## 改善箇所説明図

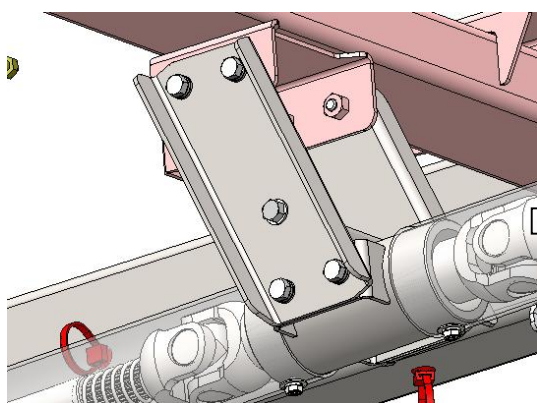
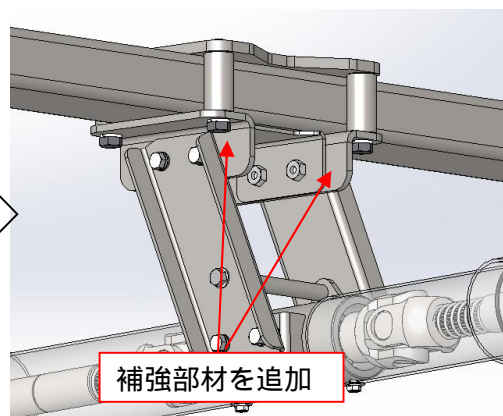
動力伝達装置（プロペラシャフト）において、中間ジョイント保持部の強度が不足しているため、当該ジョイント保持部に亀裂が入ることがある。そのため、そのままの状態で使用を続けると、亀裂が進展して破断し、プロペラシャフトが脱落して、他の交通を妨げるおそれがある。

注：□は追加部品を示す。

全車両、中間ジョイント保持部へ補強部材を追加する。
